**Verslag huishoudelijke elektrische installatie op laagspanning en zeer lage spanning****Algemeen:**

Referentie: 009-20260302-02	Datum controle: 02/03/2026
Keurder: 009

Eigenaar:	Onbekend	EAN-code:	541448820053495615
Adres installatie:	Berchemstraat 13, 1760 - Roosdaal	Nummer teller(s):	1sag1100023526
		Distributienetbeheerder installatie:	Fluvius
Datum uitvoering installatie:	☒ Vóór 01/10/1981 ☐ Tussen 01/10/1981 en 01/06/2020 ☐ Vanaf 01/06/2020		
Type:	☒ Wooneenheid ☐ Niet-huishoudelijk ☐ PV ☐ Batterij ☐ Laadpaal

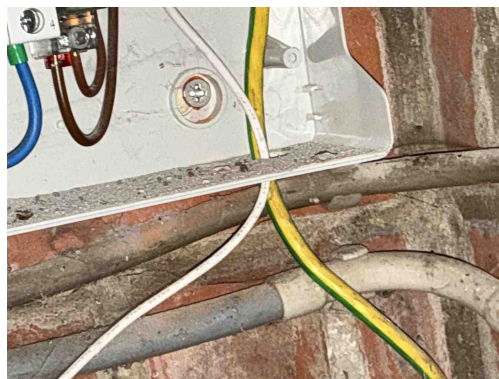
T21 - Het elektrisch materieel is niet geplaatst volgens de voorschriften van de fabrikant/ regels van goed vakmanschap . (Boek 1: 1.4.1.3)

Opmerking: Ophanging vijzen niet afgedekt, verlengsnoer dient niet voor vaste aansluiting,

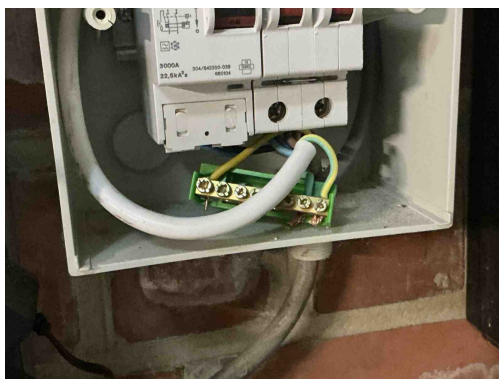
T21 - Het elektrisch materieel is niet geplaatst volgens de voorschriften van de fabrikant/ regels van goed vakmanschap . (Boek 1: 1.4.1.3)

Opmerking: Ophanging vijzen niet afgedekt, verlengsnoer dient niet voor vaste aansluiting,

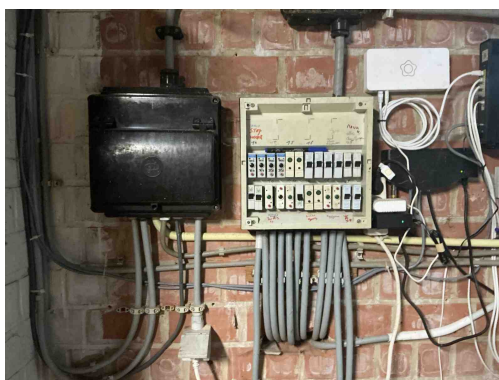
C38 - Het gebruikte kabeltype (snoerkabel) voldoet niet aan de specificaties die van toepassing zijn op voedingsleidingen voor vaste installatie (Boek 1: 1.4.2.1, 5.2.6.2).

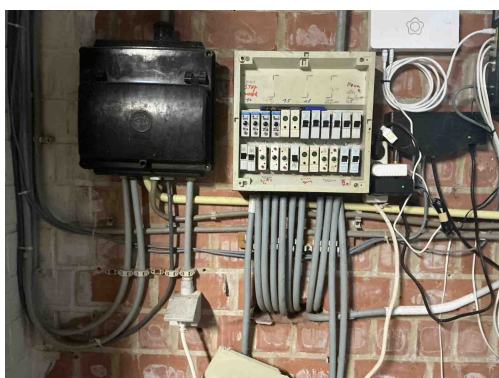
B17 - De voedingsspanning is niet op elk bord vermeld (Boek 1: 3.1.3.3).

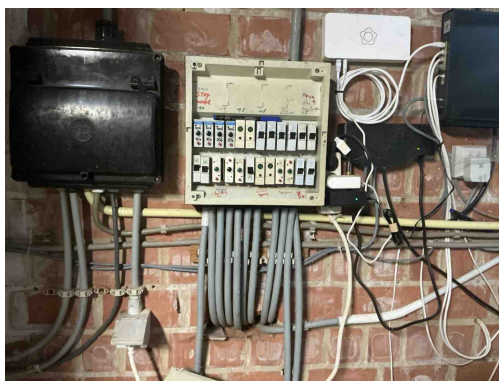
B18 - Het volgnummer is niet op elk bord vermeld (Boek 1: 3.1.3.3).

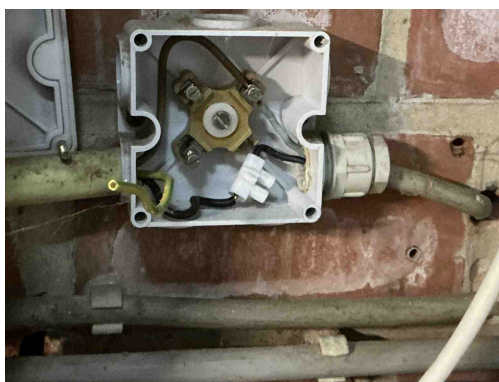
B29 - Het elektrisch verdeelbord in een huishoudelijke ruimte is niet voorzien van een deur (Boek1: 5.3.5.1).

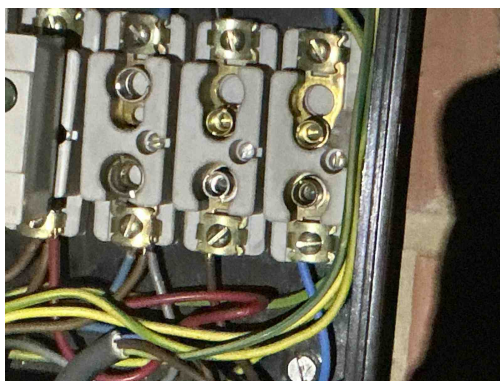
C35 - Er zijn doorverbindingen gemaakt met lusterklemmen; er kon niet aangetoond worden dat deze klemmen geschikt zijn voor de aanwezige spanning, stroom en draadsectie en dat ze "CE" zijn (Boek 1: 1.4.2.1.).

C30 - De deksels van de aftakdoos/aftakdozen ontbreken (Boek 1: 4.2.2.1, 5.2.6.1).

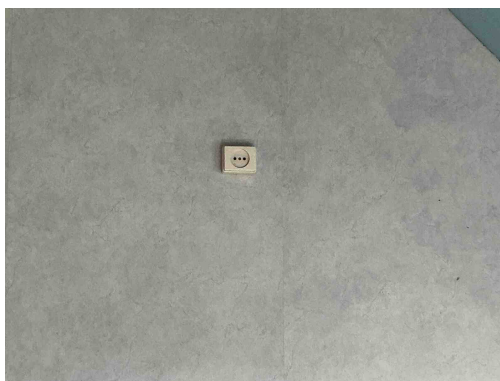
T03 - Contactdozen met randaarding zijn niet toegelaten in huishoudelijke installaties en in niet huishoudelijke installaties zonder BA4/BA5 personeel (Boek 1: 5.3.5.2).
Opmerking: Slaapkamer,

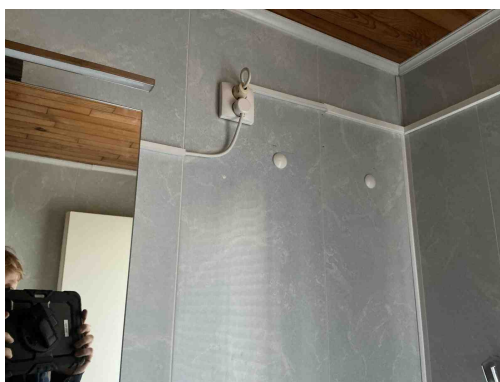
A20 - Er bevindt zich een contactdoos zonder beschermingsgeleider in de elektrische installatie. Deze is niet geplaatst achter een differentieelstroombeschermingsinrichting met grote (max. 30mA) of zeer grote (max. 10mA) gevoeligheid.

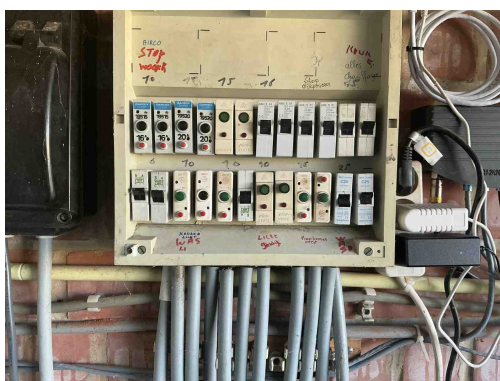
T14 - De voeding van de contactdoos binnen volume 2 van de badkamer is niet beveiligd door een differentieelstroominrichting van max. 10 mA of beschermingstransfo van max. 100W (Boek 1: 7.1).

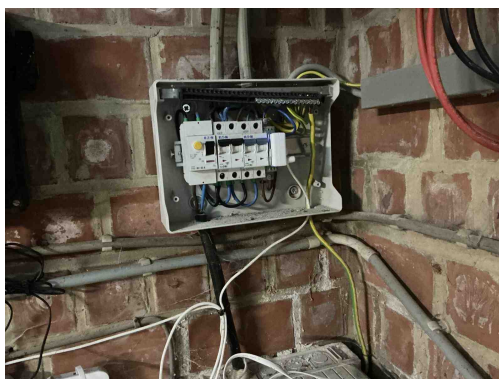
D08 - De nodige markeringen op de beveiligingstoestellen ontbreken of zijn onleesbaar (Boek 1: 5.3.5.5).
